대체가능재질	품번	품명	수량	재질	표면처리	비고
공통공차 소수 각도 분수 _____	년월일 2023. 10. 12.			 RF & MICROWAVE TECHNOLOGY Tel : 82-32-347-8015 Fax : 82-32-347-8017 KJ COMTECH CO.,LTD.		
	승인					
	검도					
재질 _____	제도	S. H. KIM		도명 TNC50 CABLE PL LMR240		
열처리 _____	작성부서		연 구 소			
보호피막처리 _____	적도 3/1	단위 mm	중량 _____	A4	도번 CN01180-7/1 K335-150-240

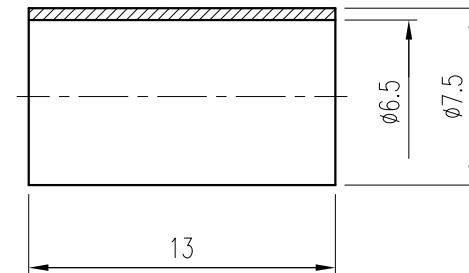
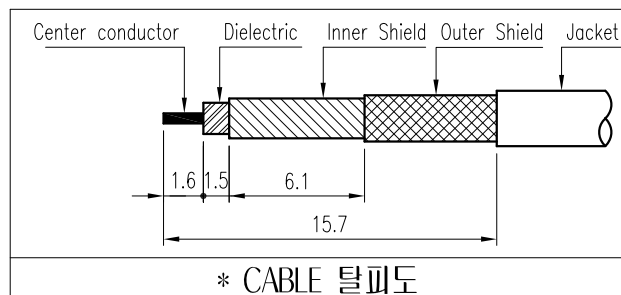
수 정 내 용				
부호	내 용	수정자	승인자	년 월 일
1	Ferrule 도금 사양 변경 Gold -> Nickel	I.C.KIM		2017. 07. 24
2	(선행지리No.201803-0008) 성대품 재공시 가스켓 누출현상 없음 -바디, 캡 수정	S.Y.EUN	I.C.KIM	2018. 04. 02
3	BODY 닙시턱 추가 설변	S.H.KIM		2023. 08. 04
4	케이블 인입부 내경 변경 (조립성 개선)	S.H.KIM		2023. 10. 12
